OGGETTO: [ID: 8448] Procedura di Valutazione di Impatto Ambientale ai sensi dell'art. 23 del D.lgs. 152/2006 relativa *Progetto per la realizzazione di un impianto agrovoltaico per la produzione di energia elettrica da fonte fotovoltaica e delle relative opere ed infrastrutture connesse, della potenza elettrica di 19,96 MW, con contestuale utilizzo del terreno ad attività agricole di qualità, da realizzare nel Comune di Montemilone (PZ) in località "La Sterpara".*

Proponente: Solar Century FVGC 4 S.r.l.

Riscontro alla Vs. nota, prot. MIC | MIC_SS-PNRR | 27/02/2023 | 0002764-P | del 27/02/2023, e trasmissione integrazioni richieste.

Layout dell'impianto agrovoltaico con l'indicazione delle diverse aree individuate dal progetto agronomico.

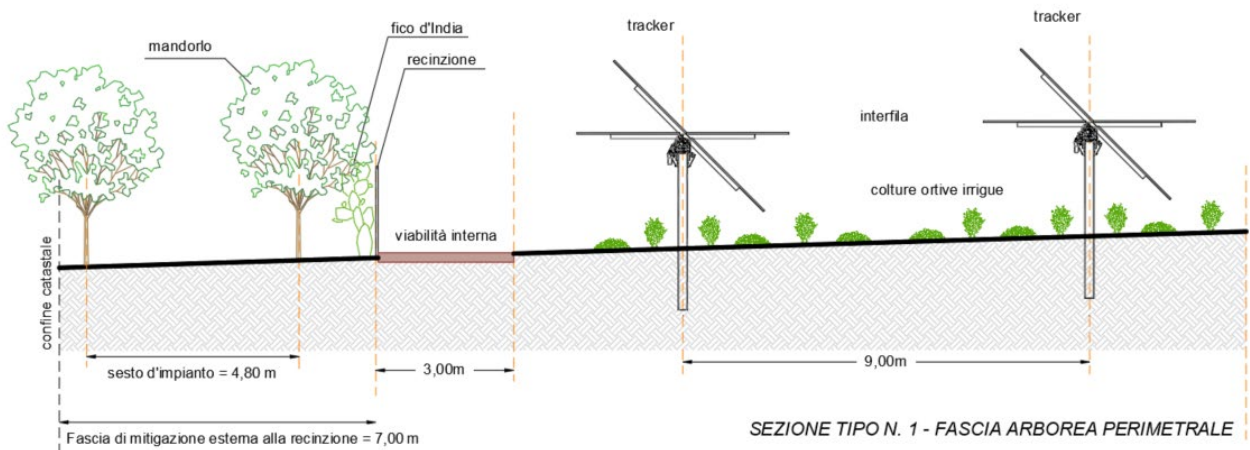
- **al punto 3.** della Vs. nota in cui si chiede di precisare la composizione delle opere di mitigazione si fa presente che il progetto prevede di destinare aree di superficie complessiva pari a 55.246 m² per la realizzazione di opere di miglioramento ambientale e di mitigazione visiva. Tali aree possono essere sinteticamente distinte in:

- una fascia perimetrale all'impianto, esterna alle aree recintate, di superficie pari a 14.782 m² e costituita da piante di fico d'India e da alberi di mandorlo;
- un'area, esterna alle aree recintate, per la coltivazione di colture prative di superficie 21.613 m²;
- due aree, esterne alle aree recintate, per la coltivazione di alberi di ulivo e per la coltivazione sperimentale del mango, aventi superficie complessiva di 21.613 m².

Per quanto riguarda le dimensioni dei fronti continui costituito dalle recinzioni si fa presente che:

- il progetto prevede che la recinzione sia collocata in posizione retrostante rispetto alle piante di fico d'India ed agli alberi di mandorlo che costituiscono la fascia perimetrale all'impianto di mitigazione visiva;
- il progetto prevede che la recinzione abbia un'altezza inferiore rispetto all'altezza delle antistanti piante di fico d'India ed agli alberi di mandorlo che costituiscono la fascia perimetrale all'impianto di

mitigazione visiva. La recinzione, infatti, avrà altezza complessiva di circa 2,10 metri da piano di campagna e sarà realizzata con la rete metallica installata in posizione sollevata di 20 centimetri da terra, per consentire il passaggio della fauna locale di piccola taglia (microfauna locale).

- le recinzioni, come si evince dal layout dell'impianto agrovoltaico proposto, determineranno 4 fronti principali, e precisamente:
 - il fronte Nord – Ovest, prospiciente all'area esterna coltivata ad uliveto e all'area esterna per la coltivazione sperimentale del mango, di lunghezza pari a circa 600 m;
 - il fronte Nord – Est di lunghezza pari a circa 550 m;
 - il fronte Sud – Est di lunghezza pari a circa 600 m;
 - il fronte Sud – Ovest di lunghezza pari a circa 510 m;
